玉成公園工作坊第二階段

日期：106年6月12日(星期一)晚上18:30~20:00

工作坊內容：依第一階段工作坊手作活動及參與者建議變更設計圖說

依第一階段工作坊成果後變更圖說

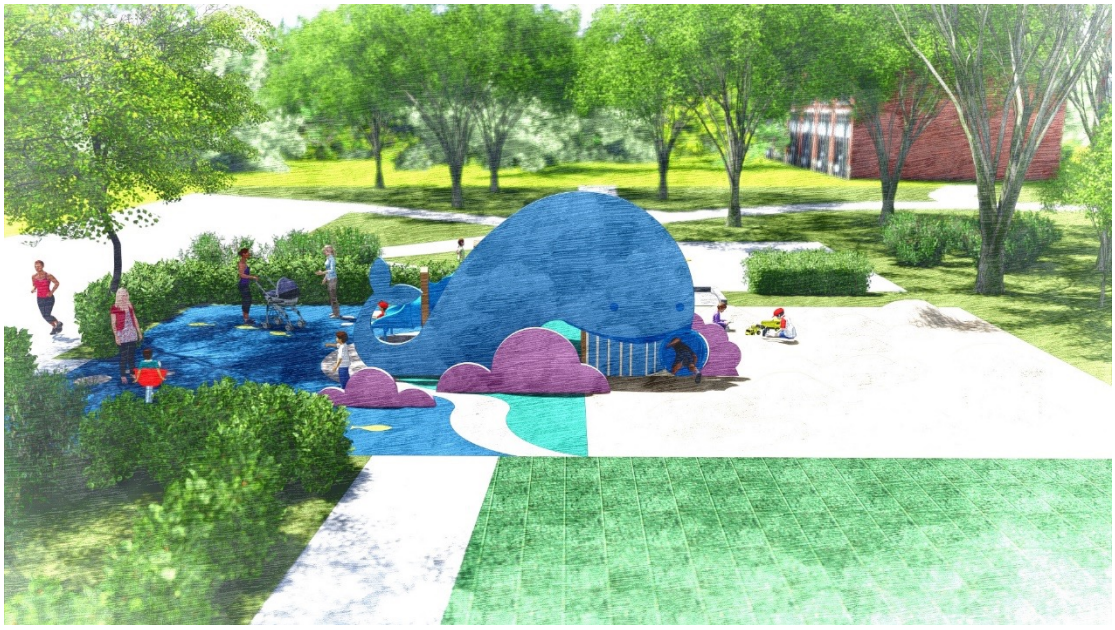
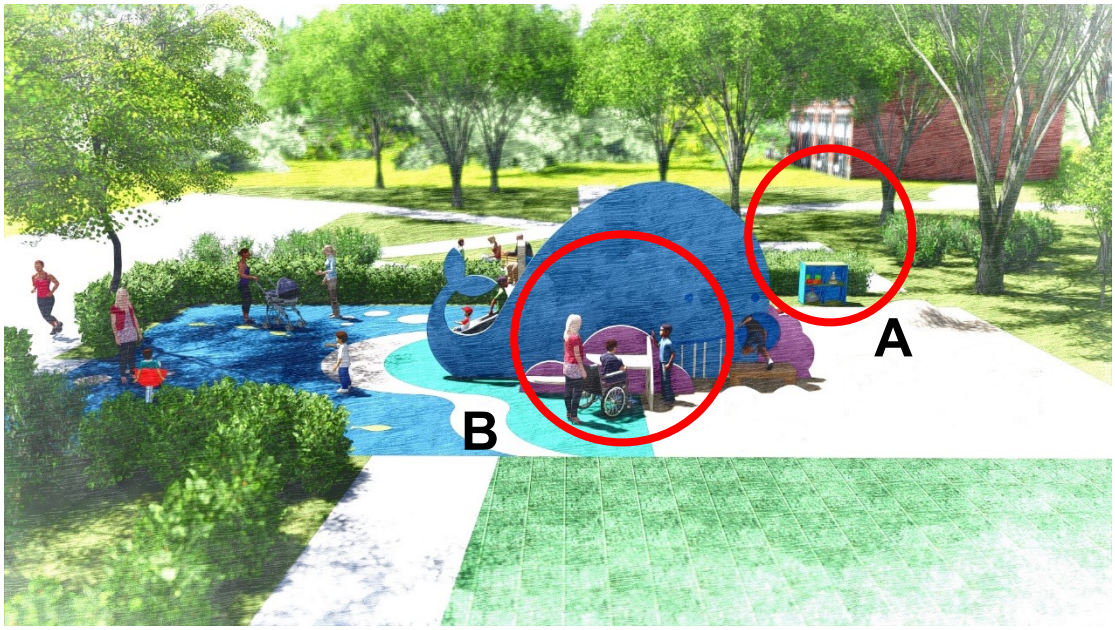
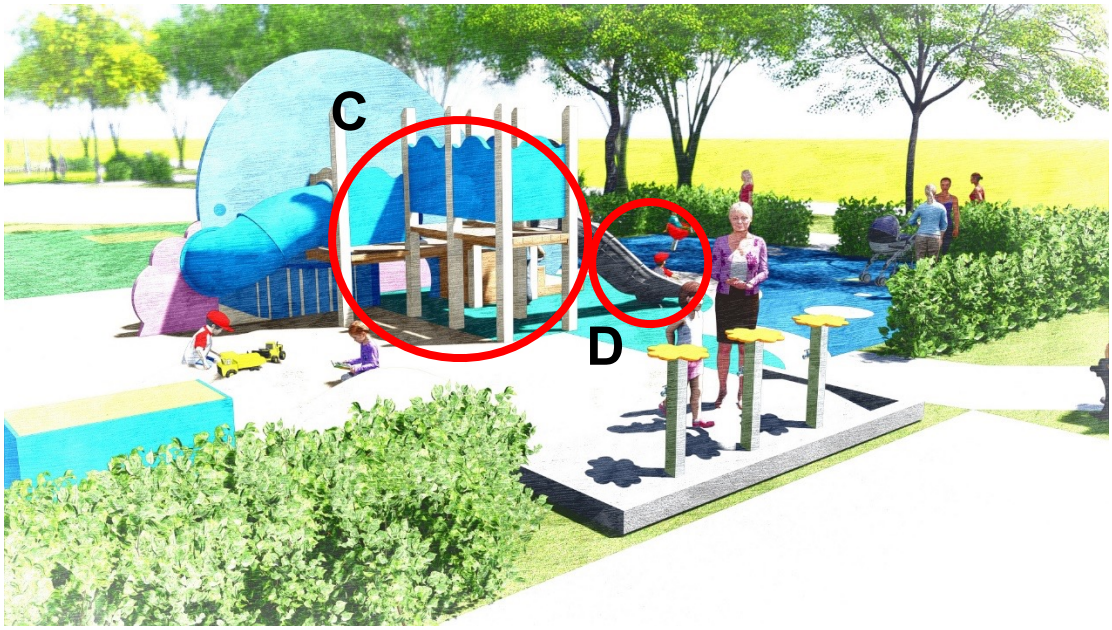
1. 沙坑是否可設置圍欄以減少貓狗便溺問題

4. 兩座滑梯可否採用不同高度、不同材質以及不同類型？有考慮磨石子滑梯嗎？空間如果足夠，可否考慮放置雙人溜滑梯，增進社交跟共融性（親子可以一起玩)？做個多功能的滑梯讓大人小孩一起玩，具有不同難度的攀爬與不同動線，也可以配合沙坑當緩衝鋪面。

5. 可否於沙坑區設置小型公用玩具櫃，讓臨時路過的孩童也有玩具可以玩沙。

6. 遊戲區內共融設施稍嫌不足，是否可增加?

A.於沙坑增加公用玩具置物櫃

B.增加共融玩沙台

C.滑梯入口改為無障礙轉接平台

D.隧道滑梯改為開放式滑梯並增加滑梯高度
